LPI OEI BUE 02/2011
Informe de Preadjudicación

En Buenos Aires, a los 19 días del mes de enero de 2012, se reúnen en la sede de la Organización de Estados Iberoamericanos, los integrantes del Comité de Evaluación de la presente licitación: el Ingeniero Gabriel Gric por la Dirección de Informática de la Subsecretaría de Coordinación y Control de Gestión del Ministerio de Planificación Federal, Inversión Pública y Servicios, el Cont. Sergio Ferrero por la Subdirección de Administración de la misma Subsecretaría y por el Dr. Ernesto M. Rodríguez Rodríguez por la Organización de Estados Iberoamericanos a efectos de elaborar el presente Informe de Preadjudicación.

CORADIR S.A.

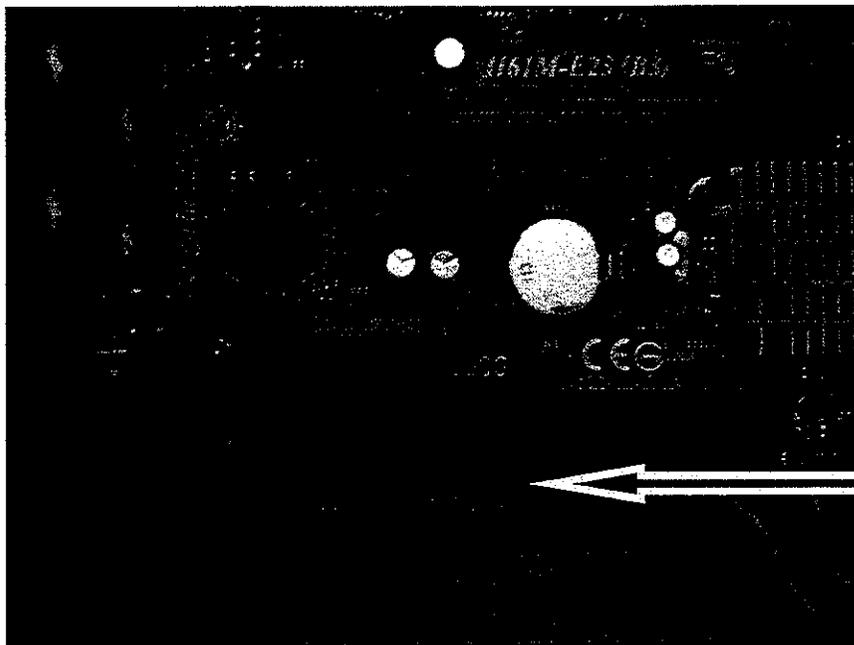
Placa madre MSI MOD H61M-E23(B3). Placa madre no tiene tecnología Vpro (Incumplimiento)

Placa madre con conector TPM (Incumplimiento, el pliego solicita TPM soldado a la placa madre)

TPM no aparece conectado a conector TPM (Es decir no hay TPM)

Falta antena para placa WIFI (Subsanable, pero no se solicita por haber no subsanables)

Tiene conector para TPM, pero NO está el TPM ni es soldado

AIR COMPUTERS

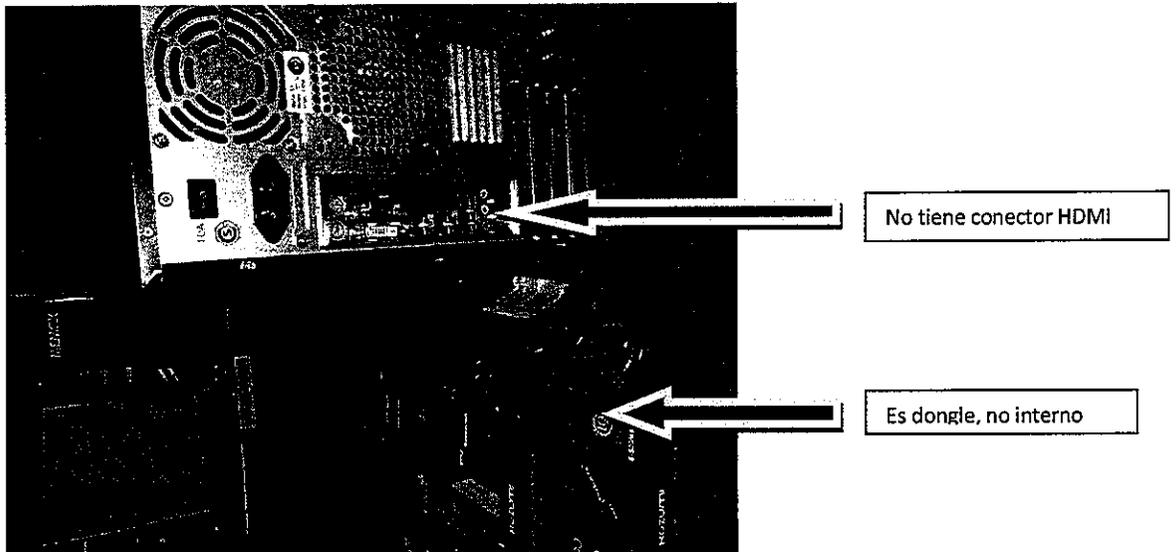
Modelo placa madre ofertado no contiene TPM (incumplimiento)

No se visualiza parlante incorporado a gabinete ni externo (Subsanable)

Gabinete no tiene conector HDMI (Incumplimiento)

Contiene dongle USB-WIFI y no se observa placa PCI-WIFI. (Incumplimiento, el pliego solicita WIFI incorporado, por circular aclaratoria se permite antena externa, pero no dongle USB que es una solución externa)

No se continúa la evaluación por los incumplimientos anteriormente mencionados.

AIR COMPUTERS

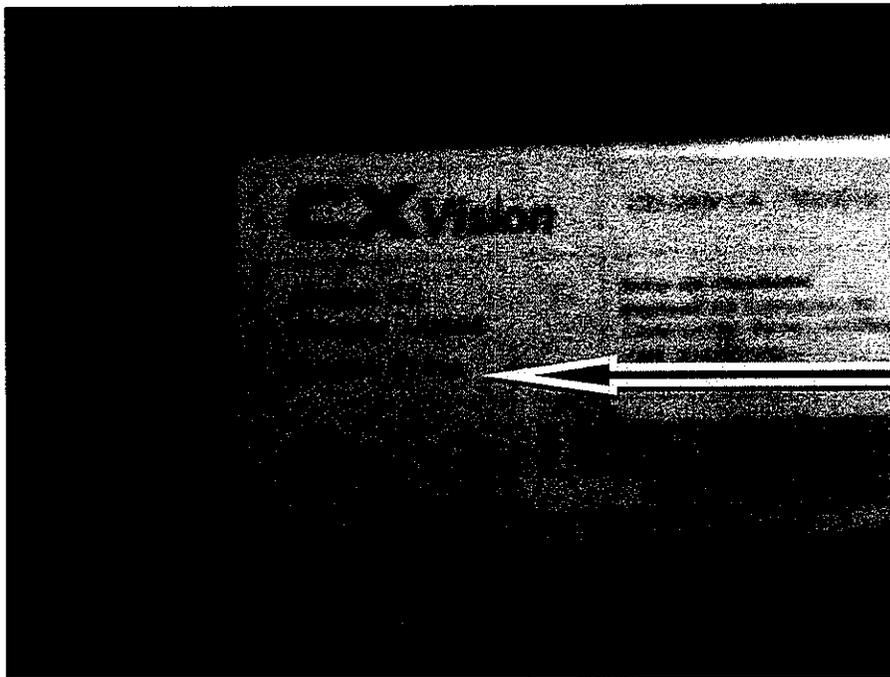
No tiene DVI

Indica condición CKD. Ver foto sobre Origen

Origen
China
